改善箇所説明図

不具合の内容

図：左ハンドル

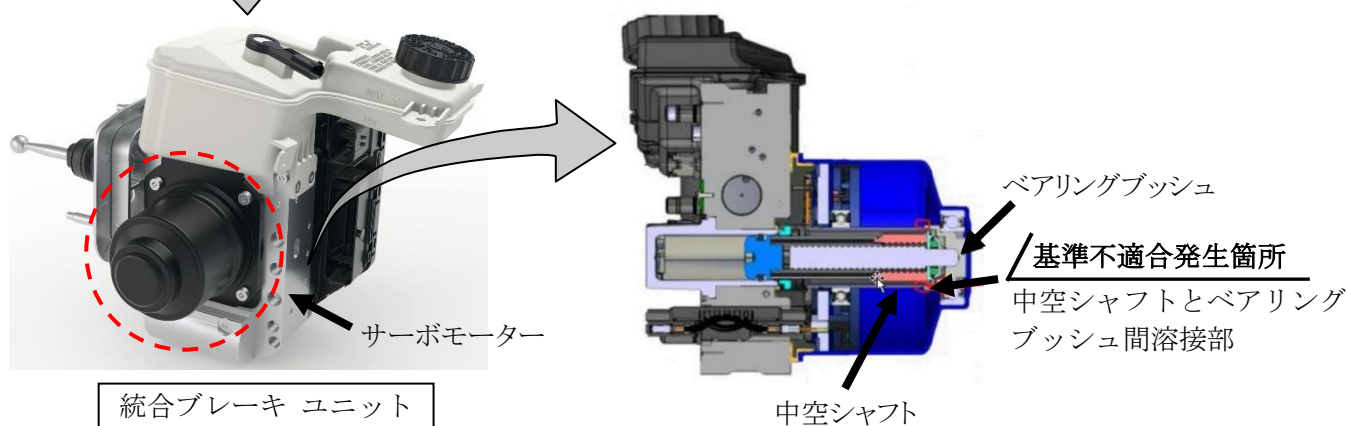
統合ブレーキユニットにおいて、製造管理が不適切なため、サーボモーターの中空シャフトとベアリングブッシュ間が適切に溶接されていないものがある。

そのため、ブレーキの油圧に耐えられず溶接部位が破損して、ブレーキの油圧が生成されず、統合ブレーキシステムがフォールバックモードに切り替わり、ブレーキの異常を知らせる警告灯が点灯し、ブレーキ操作時に通常より強い踏力が必要になる。

また、次回にエンジンが始動できなくなるおそれや、アンチロックブレーキ システム (ABS) やダイナミックスタビリティ コントロール (DSC) が作動しないおそれがある。

全車両、統合ブレーキユニットを良品に交換する。

識別：統合ブレーキユニットを交換された車両は、右フロントドアのロウヒンジのボルト(頭)に青ペイントを塗布する。
